STUDIO PRELIMINARE AMBIENTALE
(art. 19 del D.Lgs. 152/20006 e ss.mm.ii)

INTEGRAZIONI

a riscontro della richiesta della provincia di Treviso prot. n.17085 del 23/03/2026

CASTELFIN S.R.L.
APERTURA DI UN MEDIO CENTRO COMMERCIALE

Figura 1 – Mappa pericolosità idraulica

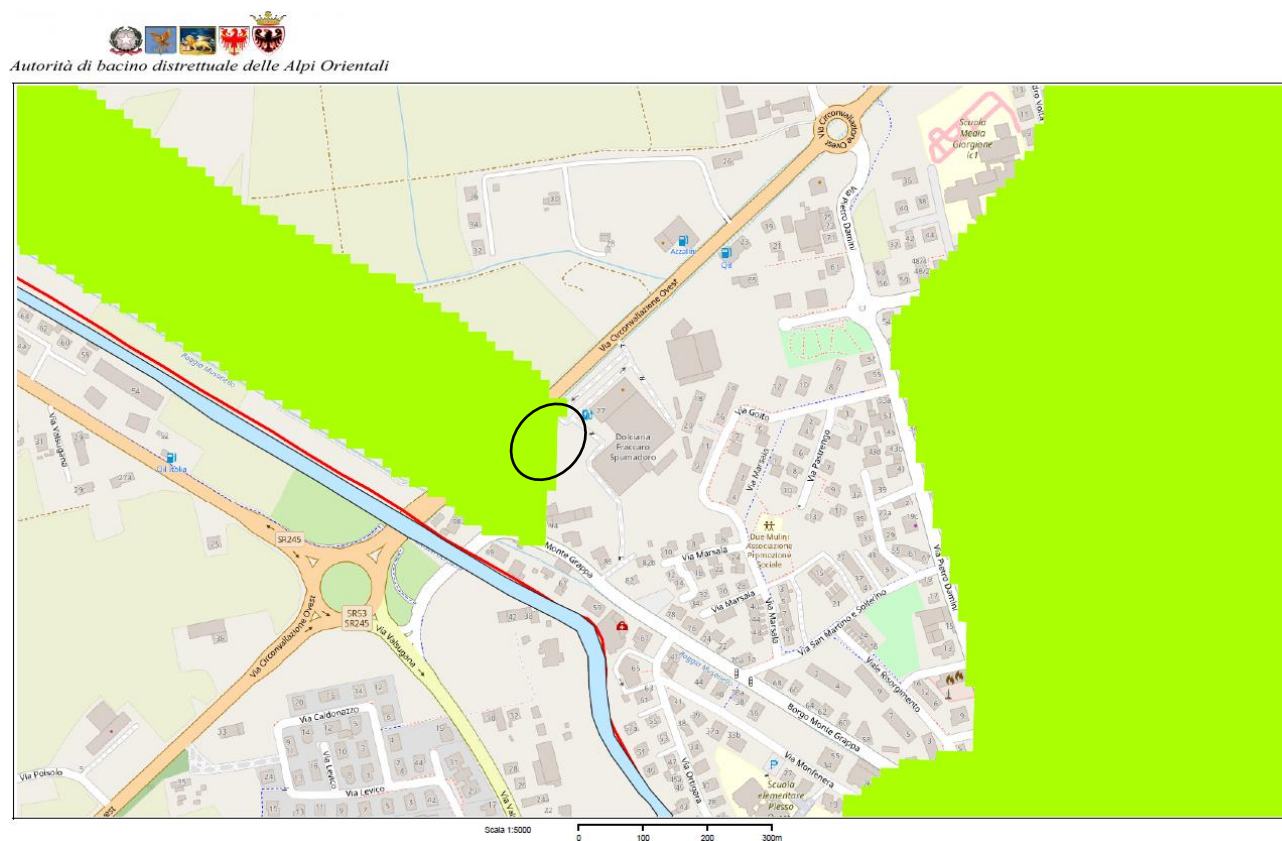
In tema acque superficiali si trova nello SPA, a pag. 39, il riferimento al PAI dei bacini idrografici dei fiumi Isonzo, Tagliamento, Piave, Brenta-Bacchiglione con indicazione di Pericolosità Idraulica P1. Si ricorda che tale Piano è stato superato, già da febbraio 2022, dal PGRA 2021-27 (Piano di Gestione del Rischio Alluvioni) dell’Autorità di Bacino Distrettuale Alpi Orientali, rispetto al quale una parte dell’area in esame ricade entro la fascia a pericolosità P1 e Rischio Idraulico R2.

Si chiede di riesaminare tale tema con riferimento alla pianificazione vigente PGRA ed alle relative Norme Tecniche....

Come risulta evidente dalla figura 1 l'area oggetto dell'intervento ricade parzialmente in una fascia di pericolosità idraulica moderata P1. L'art. 14 delle Norme Tecniche di Attuazione del Piano di Gestione del Rischio Alluvioni, al comma 4 stabilisce che *“tutti gli interventi e le trasformazioni di natura urbanistica ed edilizia che comportano la realizzazione di nuovi edifici, opere pubbliche o di interesse pubblico, infrastrutture, devono in ogni caso essere collocati ad una quota di sicurezza idraulica pari ad almeno 0,5 m sopra il piano di campagna. Tale quota non si computa ai fini del calcolo delle altezze e dei volumi previsti negli strumenti urbanistici vigenti alla data di adozione del Piano”*.

A questo punto, tenuto conto di quanto esposto, è importante sottolineare che, per quanto concerne la sicurezza idraulica, il nuovo edificio sarà posto ad una quota di sicurezza di almeno 50 cm rispetto alla quota media del piano campagna, ai sensi di quanto indicato dall'art. 14 delle N.T.A. del P.G.R.A.
